Teie 23.04.2025 nr 5-1/7/2023-35

Meie 02.06.2025 nr 7.2-2/25/3430-10

**Saue vald Vanamõisa küla Saueveere
arendusala detailplaneeringu kooskõlastamata
jätmine**

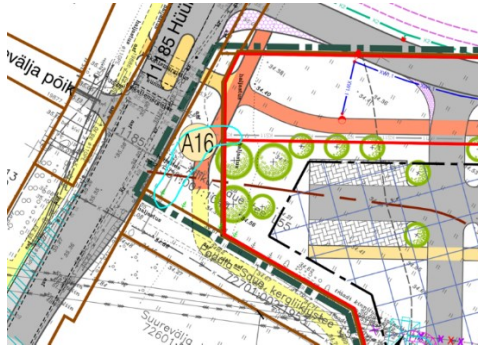
6. Seletuskirja punktis 9 *Ehitusaegne liikluskorraldus* planeeritakse ehitusaegseks põhiliseks juurdepääsuks riigiteed nr 11184 Alliku-Laagri-Hüüru tee. Palume lisada seletuskirja järgnev: „Ehitusaegsete massvedude ajal on planeeringust huvitatud isikul kohustus tagada madala kandevõimega (nt pinnatud kruusateed, asfaldi freesipuru) riigiteede vastavus seisundinõuetele vedude marsruudil või marsruutidel. Vajaduse korral tuleb ette näha katete asendamine konkreetsetes lõikudes. Massvedude marsruudid täpsustatakse

Transpordiametiga enne vedude algust ning sõlmitakse leping seisundinõuete tagamiseks vedude ajal ja kahjustatud katteosade taastamiseks massvedude lõppemisel. Vastasel juhul peame paigaldama kandevõime kaotanud riigitee lõikudele massipiirangu märgid, mis hakkab kindlasti takistama planeeringu elluviimist.

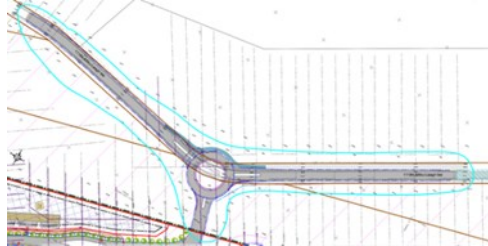
- 9.1. Gaasitorustik planeeritakse rajada riigiteealusele maaüksusele ringristmiku alla ning liitumise punkt on planeeritud ringristmikule. Palume nihutada gaasitorustik väljapoole riigiteealust maad ja ringristmiku ala. Samuti tuleb planeerida olemasoleva gaasitorustiku ümbertõstmine ringristmiku alusel maal (hallid kontuurid).

- 9.2. Veetorustiku liitumispunkt jääb olemasoleva riigiteealusele maaüksusele teekatte alla asukohas, kus ei saa lubada liitumist. Palume nihutada liitumispunkt eemale olemasolevast teekattest lõuna suunas munitsipaalmaale. Lisaks palume nihutada ristumine riigiteega lõuna suunas ning mitte rajada veetorustikku ringristmiku kinnistutele, vaid rajada kulgemised väljapoole perspektiivset teemaad.

- 9.3. Palume kanalisatsioonitorustik kavandada väljapoole riigitee alust maad.

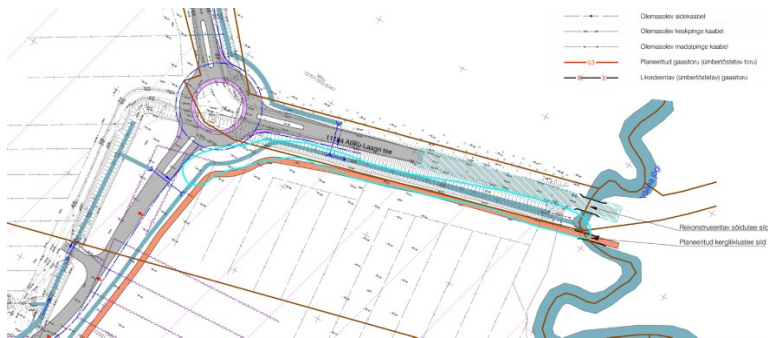
9.4. Tänavavalgustuse kaablid on planeeritud mõlemale poole riigiteed riigitee alusele maale, mis ei ole mõistlik. Peame sobilikuks, et valgustus rajatakse ühele poole teed.
